改善箇所説明図

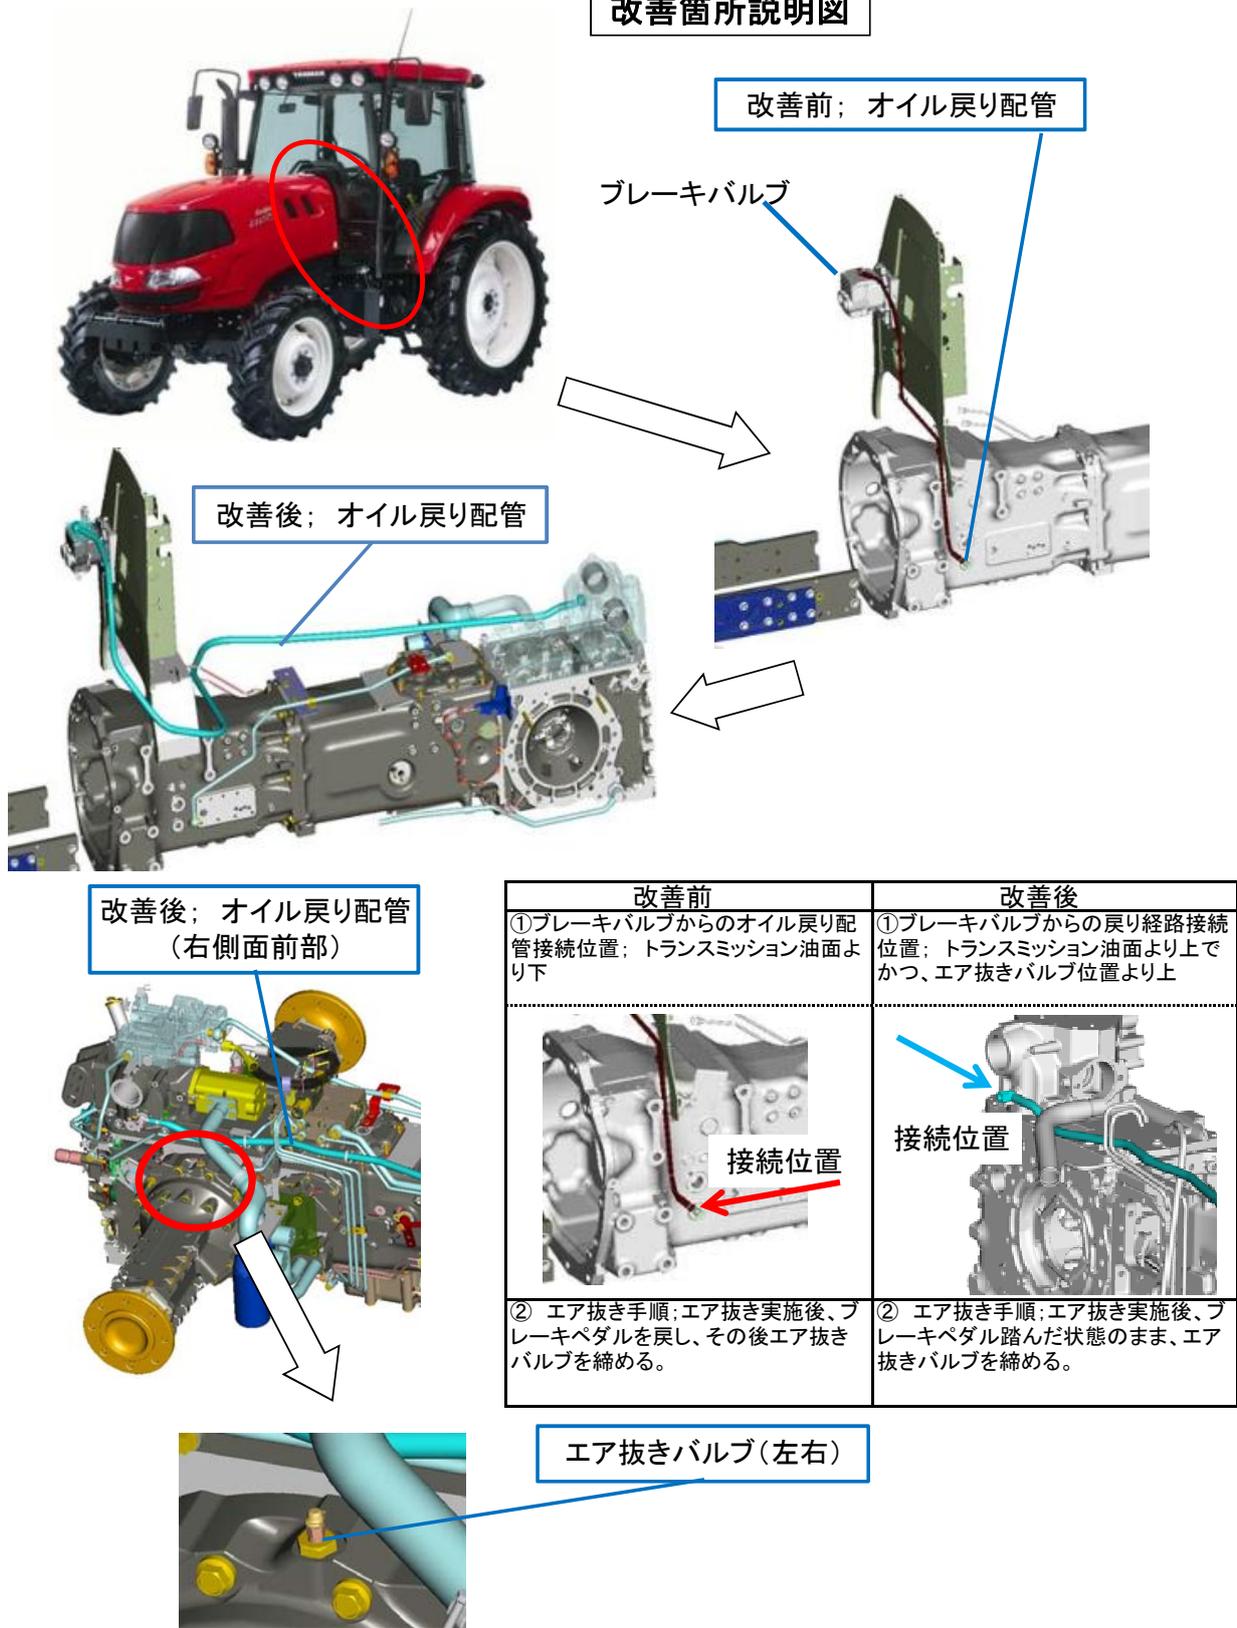
不具合発生箇所

ブレーキシステムの配管において、ブレーキバルブからのオイル戻り配管の接続位置が不適切なため、ブレーキ配管内に空気が混入しブレーキの効きが悪くなるおそれがある。

改善内容

全車両、オイル戻り配管を改善品に交換し、エア抜き作業を実施するとともに、エア抜きバルブを新品に交換する。

識別

左補助ステップのM8ボルトにピンク色のペイントを塗布する。
